443 15 000 01 ACHTERWIELOPHANGING
Nieuwe bovenste bevestiging aan de carrosserie

Alle uitvoeringen uitgezonderd met niveauregeling en hogere belasting.

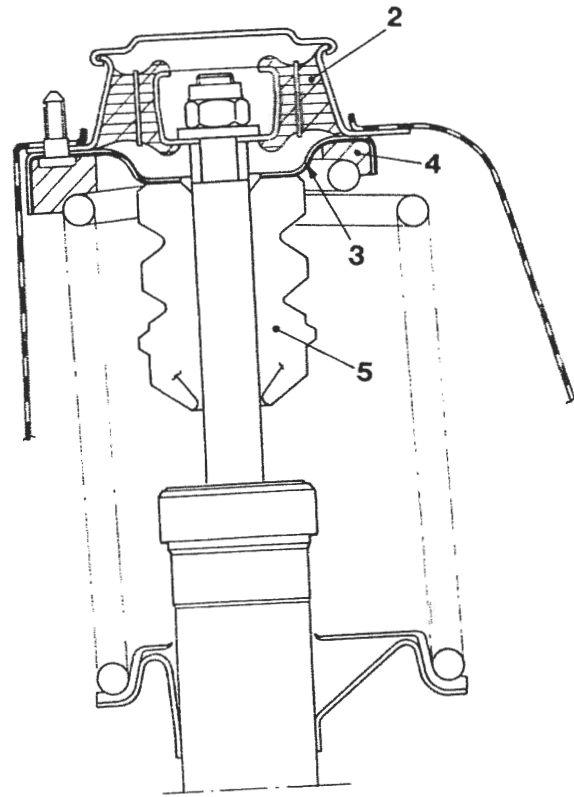
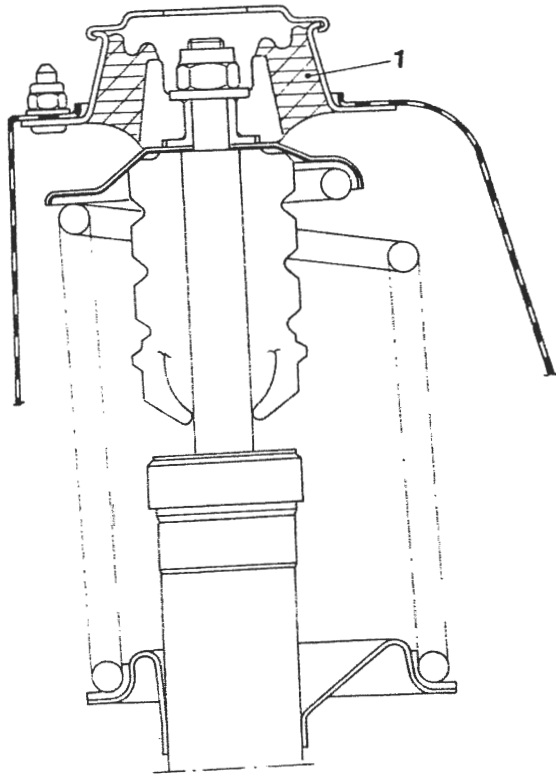
Vanaf de onderstaande nummers is de achterwielophanging met een elastische ophanging van de bovenste bevestiging van de schokdemper ingevoerd, die onafhankelijk is van de schroefveer.

De oude delen zijn niet afzonderlijk verwisselbaar met de nieuwe.

Als men op een auto van voor de modificatie de nieuwe oplossing toepassen, dan moeten de volgende delen worden vernieuwd:

- Schokdemper
- Flexibele ophanging van de schokdemperbevestiging
- Schotel
- Stootring van de veer
- Stootrubber

1. Oorspronkelijke flexibele ophanging van de schokdemper en de veer van de achterwielophanging
2. Nieuwe flexibele ophanging voor bevestiging van de schokdemper
3. Schotel
4. Stootring van de veer
5. Rubberstoter

N.B. Bij vernieuwing van de schokdempers moeten op één as altijd 2 schokdempers van hetzelfde merk en type worden gemonteerd.
